Överklagan av Detaljplan för Svärtinge 1:6 med närområde (söder om Svärtinge skola) i Svärtinge, Länsstyrelsens beslut 2014-03-26

Planen är antagen av Stadsplaneringsnämnden 12 nov 2013.

De sned- och rutmarkerade områdena är strandskyddad mark. Från plankartan.

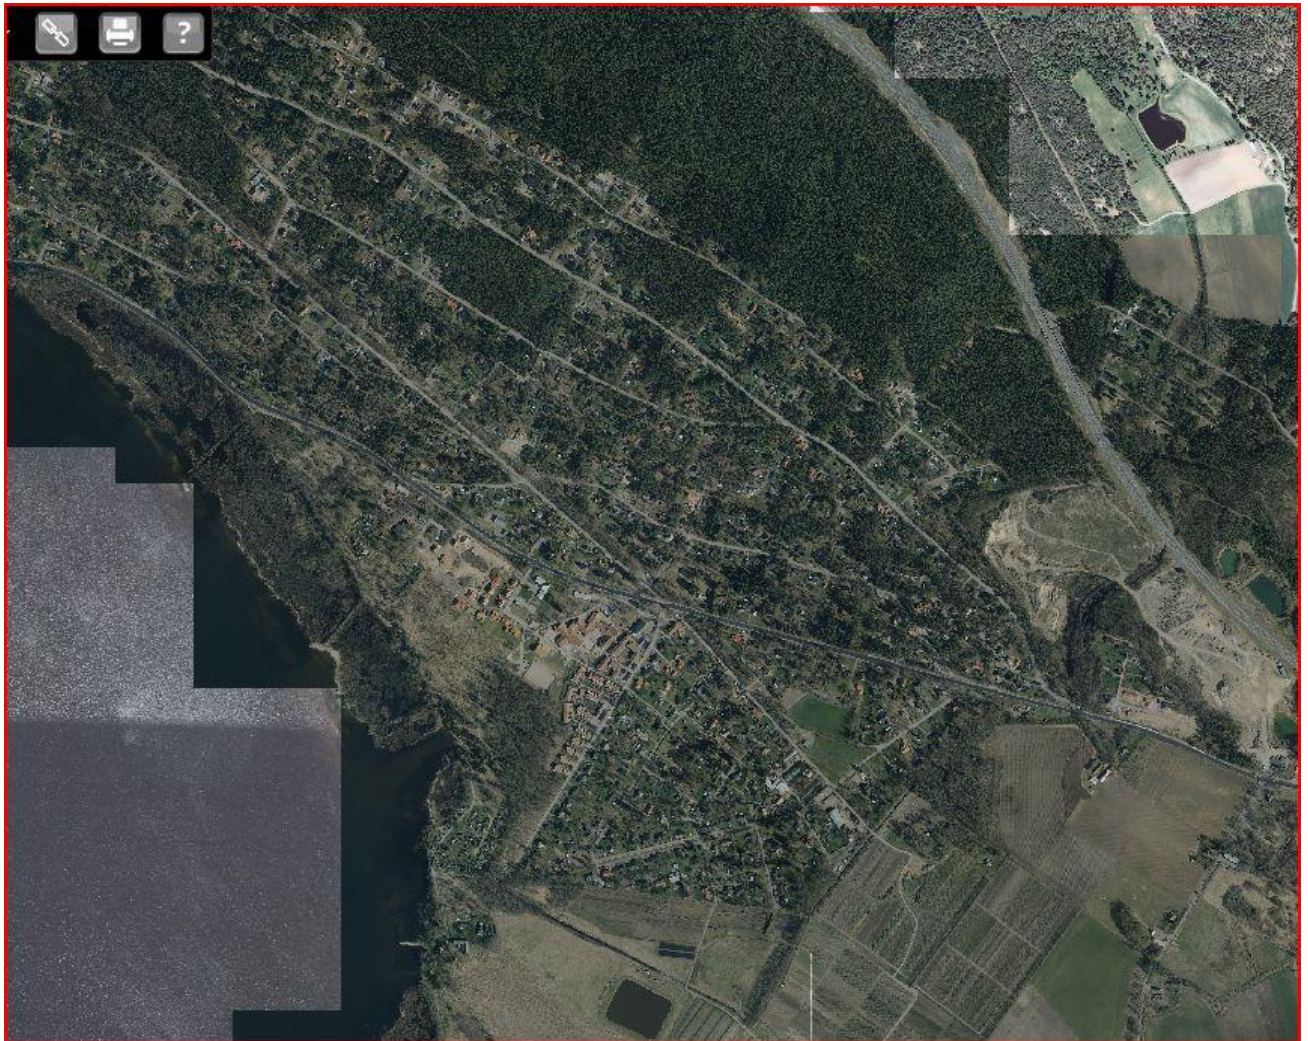
Naturskyddsföreningen anser att det är olämpligt att anlägga en stor sporthall med omfattande fotbollsplaner på strandskyddad mark mellan Svärtinge Skola och Skarsättersbadet. Vi anser att den strandskyddade marken ska vara kvar som naturmark.

Marken är ett betydelsefullt tätortsnära natur- och strandområde med stora rekreations- och naturvärden.
